厂房、综合楼设计方案图变更说明

工程编号：6-1908

委托单位：广东宏辉食品有限公司

设计单位：广东新长安建筑设计院有限公司

① 一/二层 C-Q 轴交 1 轴立面原图:

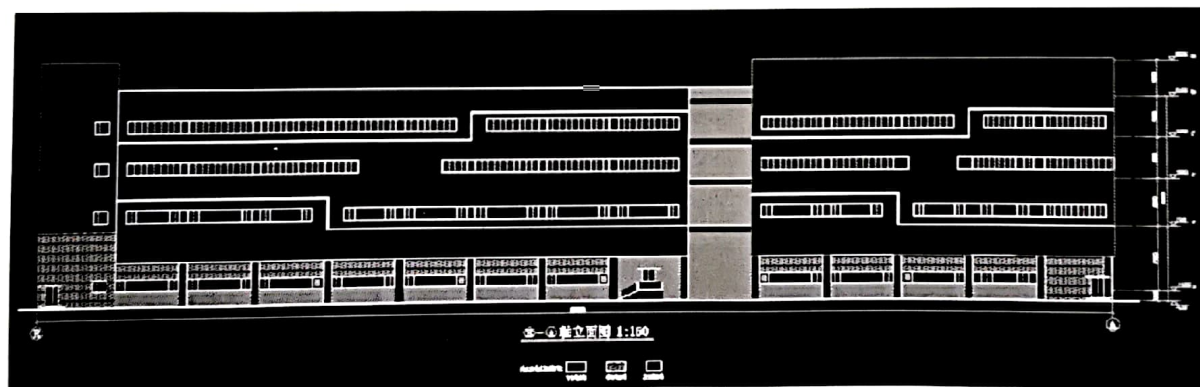
一、一层 C-Q 轴交 1 轴立面铝合金窗原方案设 C7432x1/C5032x1/C1232x1 改为 C1214x22, G-H 轴增加 1 个乙 FM1; 二层 A-Q 轴交 1 轴立面铝合金窗原方案设计 C23320x1/C40520x1/C15320x1/ C23520x1 改为 C1214x28; 三层 A-Q 轴交 1 轴立面铝合金窗原方案设 C18316x1/C18416x1 /C28916x1/ C28516x1 改为 C7114x1/C1214x1/C5014x1/C7414x5/C7214x2/C2914x2/C6214x1; 三层 A-Q 轴交 1 轴立面铝合金窗原方案设计 C15216x1 /C23616x2/C4016x1 改为 C7114x1/C1214x1/C3714 x1/C6114x1 /C7414x5/C7214x2/C6114x2/C6214x1; 一至四层 Q-R 轴楼梯间增加铝合金窗 C1614 各一个。一层 C-Q 轴交 10 轴立面修改部分同一层 C-Q 轴交 1 轴立面。(备注: 两个立面首层窗台不变, 二至四层原窗台高度 800 改为 1000。)

①A轴立面原图:

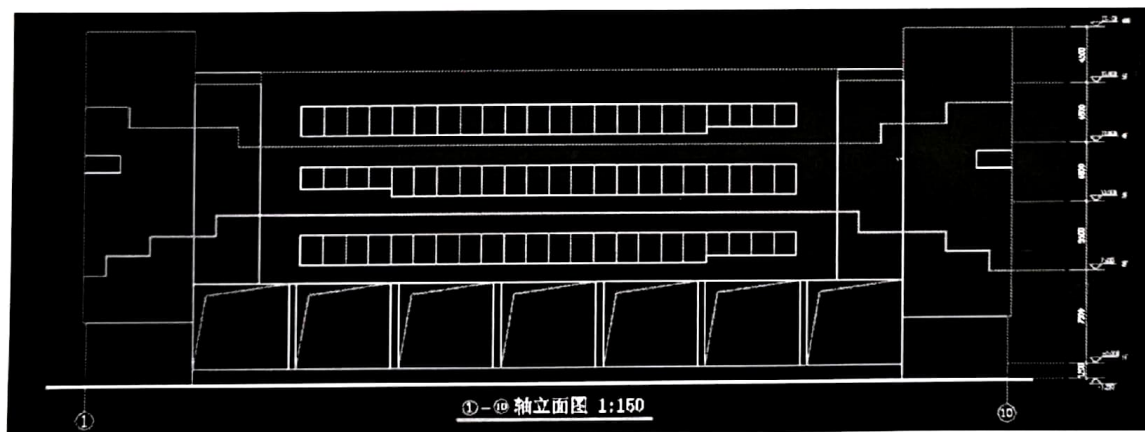
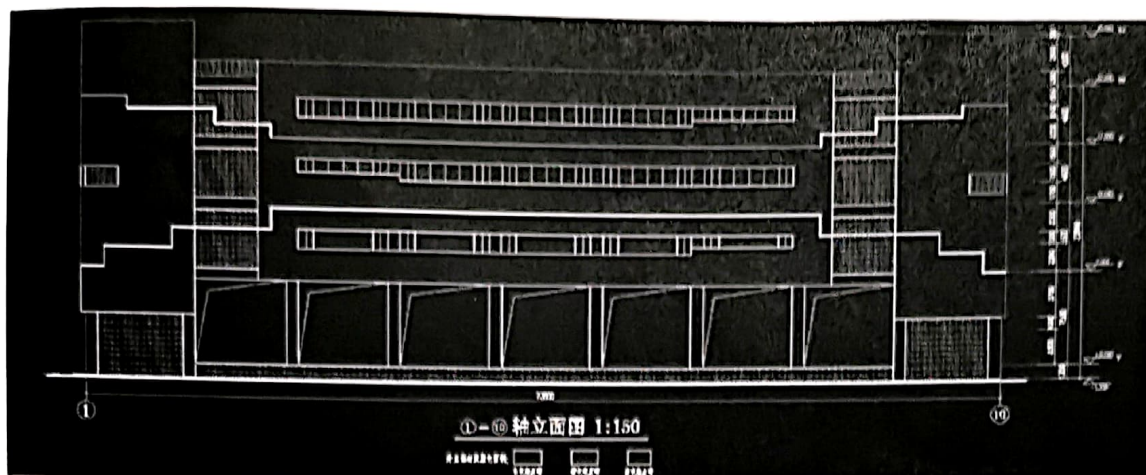
二、二层A轴立面铝合金窗原方案设计C40024改为C1215x8+C1212x2; 三至四层A轴立面铝合金窗原方案设计C40024改为C40015。(备注:二至四层原窗台高度800/1400改为1000。)

②R 轴立面原图：

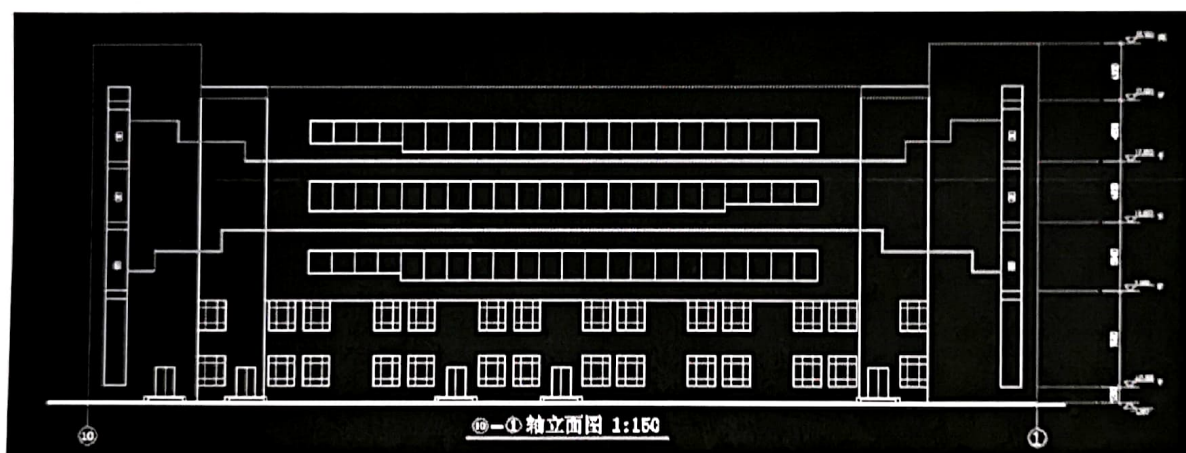
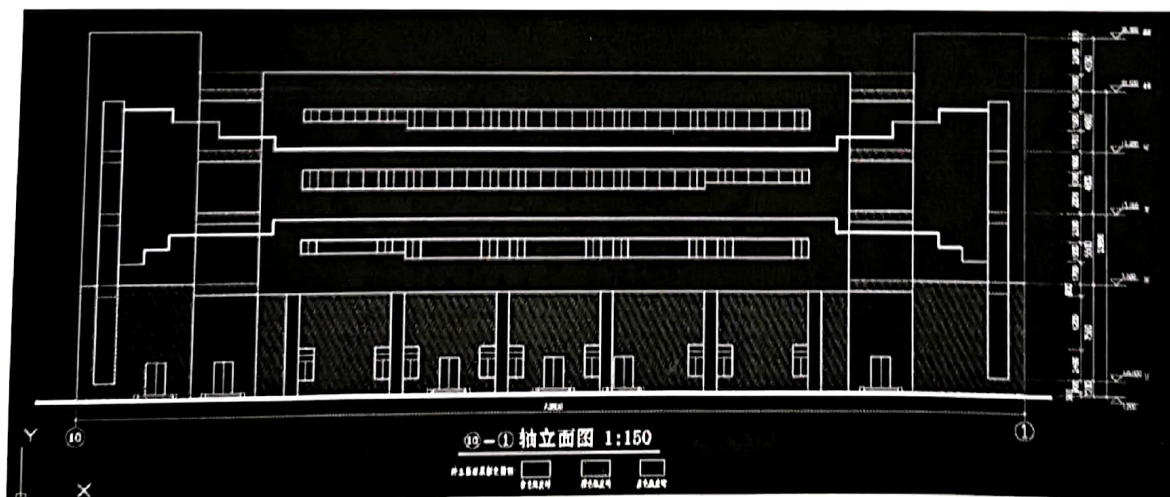
三、一层 R 轴立面铝合金窗原方案设计 C2124x28 改为 C1224x9；二层 R 轴立面铝合金窗原方案设计 C40024 改为 C1215x8+C1212x2；三至四层 R 轴立面铝合金窗原方案设计 C40024 改为 C40015。（备注：二至四层原窗台高度 800/1400 改为 1000。）

①大门一原图:

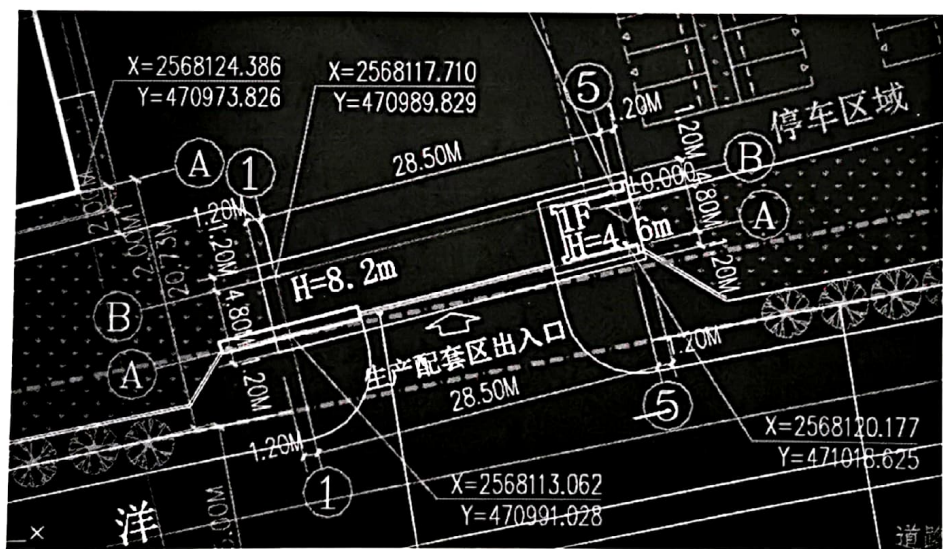
四、原方案规划生产区与生产配套区分区独立。货物入口
